DIRECCIÓN DE NUEVAS CREACIONES

Asunto: Radicación: 10-137306- -17
Trámite: 11
Evento: 379
Actuación: 519
Oficio: 4297
Folios: 7

Patente de Invención	X			Patente de Modelo de Utilidad	
Vía Nacional					
Vía PCT (Fase Nacional)	X	Capítulo I		Capítulo II	X
No. Solicitud Internacional	PCT/US2009/039628				
Fecha de Presentación Internacional	06/04/2009

Título de la solicitud: “Recipiente de poliéster moldeado por soplado comprimido con una capa termoplástica sobremoldeada”.

Figura 3.

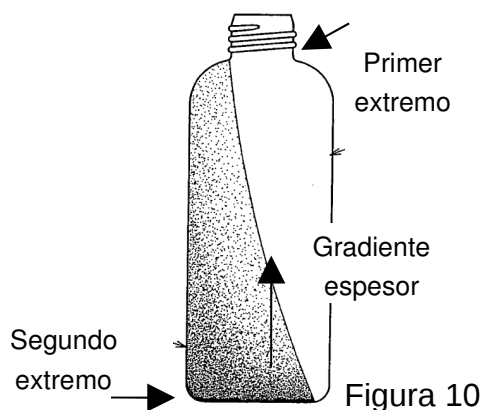
Reivindicación 2 y 15: en la figura 3 del D1 se evidencia una pluralidad de capas, de igual manera el mismo documento refiere que dicho contenedor se puede moldear usando una matriz de coextrusión de varias capas (Pag.2, Párr.0028)

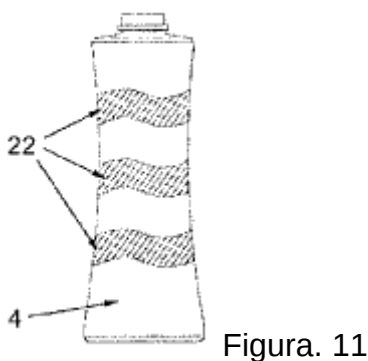
Reivindicaciones 3 a 5: el documento D1 refiere que como se muestra en la figura 3, la lamina y el cuerpo moldeado de acuerdo con otra realización de la presente invención, se le permite ser provista de una capa helar (3) que comprende un material brillante o material de helado fuera de la capa coloreada (2) haciendo así posible proporcionar variaciones de no sólo una profundidad de color, sino también un tono de color (pag.2, Párr.0034).
